dotyczy: postępowania o udzieleniu zamówienia prowadzonego w trybie przetargu nieograniczonego na zadanie „Przebudowa drogi powiatowej nr 4160Z Błotno – Nowogard na odcinku Strzelewo – Nowogard”

Wyjaśnienie nr 1 ze zmianą Specyfikacji Istotnych Warunków Zamówienia

SZCZEGÓŁ TECHNICZNY POŁĄCZENIA ISTN. NAWIERZCHNI Z BETONU ASFALTOWEGO Z PROJ. NAWIERZCHNIA km 0+000,00

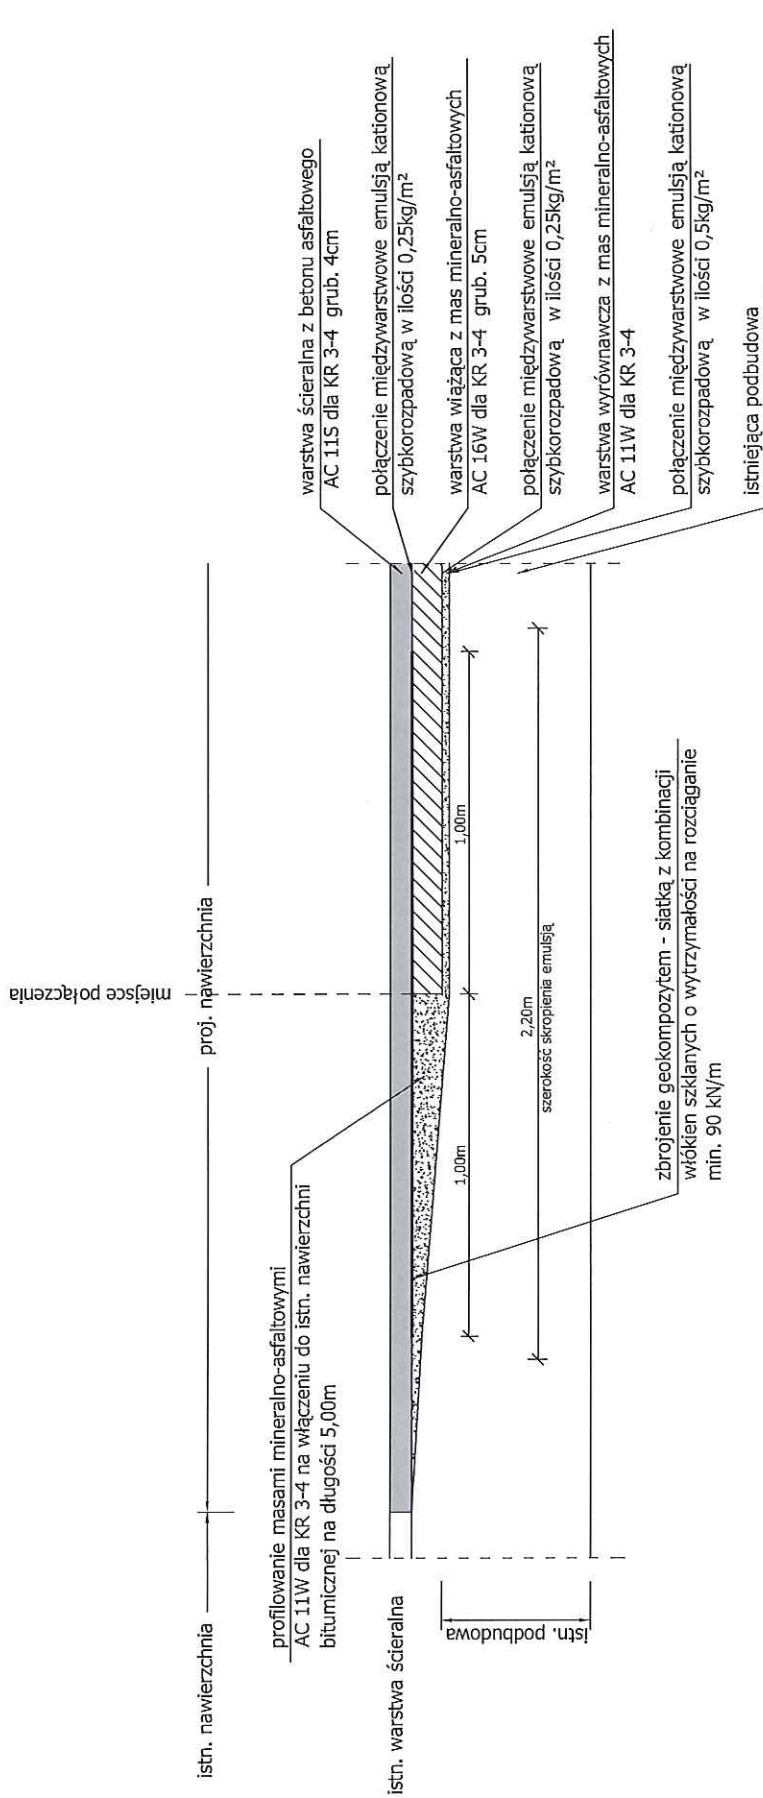
Projekt Wykonawczy nie zakłada wykonania schodkowania poszczególnych warstw konstrukcyjnych na nieobramowanych krawężniach jezdni oraz na styku nowej jezdni z konstrukcją istniejącą.

W przypadku łączenia nowej jezdni z istniejącą, starą konstrukcją konieczne jest wykonywanie tzw. schodkowania warstw. Nie wolno łączyć obu konstrukcji w jednym przekroju, ponieważ doprowadzi to do uszkodzenia połączenia i powstawania głębokich spękań poprzecznych.

W przypadku warstw nawierzchni nieobramowanej (np. bez krawężników, ścieków, itp.), krawężniom należy także nadać spadki o nachyleniu nie większym niż 2:1

W związku z powyższym prosimy o uwzględnienie powyższego w obmiarach poprzez ich odpowiednie zwiększenie poz. E.5 – E.14.

Przy wycenie należy uwzględnić wykonanie połączeń nowej nawierzchni jezdni ze starą nawierzchnią jezdni. W załączeniu szczegóły techniczne wykonania połączeń w km 0+000,00 i w km 4+351,00 (rys. A i rys. B).
